109 年度新店溪加九寮橋下游疏濬作業  
附表 C-03 生態專業人員現場勘查紀錄表

□施工前 ■ 施工中 □完工後

勘查日期	民國 110 年 4 月 20 日	填表日期	民國 110 年 4 月 20 日
紀錄人員	████████	勘查地點	工地現場
人員	單位/職稱	參與勘查事項	
████████	████████	施工中現場勘查	
████████	████████	施工中現場勘查	
████████	████████	施工中現場勘查	
現勘意見		處理情形回覆	
提出人員(單位/職稱) ██████████		回覆人員(單位/職稱) ██████████	
<p>1. 工區雖設置排擋水，但無法完全阻隔水流入工區範圍，建議於工區範圍內多處設置太空包，可減少溪水進出工區，同時能降低工區內的溪水流速，增加沉沙的效果。</p> <p>2. 施工範圍內需增設多處太空包，建議位置如圖片說明。</p>  <p>工區範圍上游設置太空包，阻擋溪水流入。</p>		<p>1. 考量太空包回收不易，爰立即請廠商改善排擋水措施，並增加多處沉澱池，已加強沉砂效果，避免下游水質混濁。</p> <p>2. 承上，於建議範圍內增設擋水措施，使下游側形成天然沉沙池。</p> <p>3. 已立即請廠商於工區改善環境問題，並派員每日全工區巡視，避免人造垃圾漂流致下游。</p>

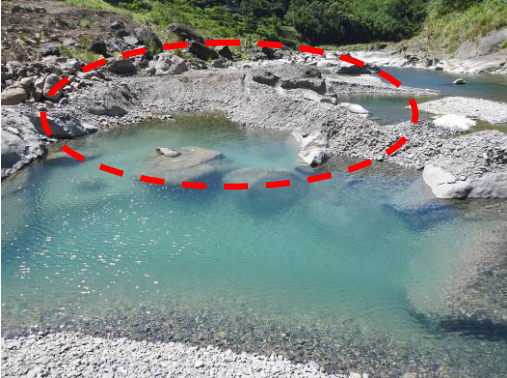
工區範圍於洗車台排水處下游設置太空包，建議放置於工程範圍平行與垂直2處。

工區範圍最下游處設置太空包，增加土砂沉澱時間。

3. 施工區須保持整潔，人為垃圾應統一放置垃圾回收處，避免垃圾隨著溪水帶至下游。
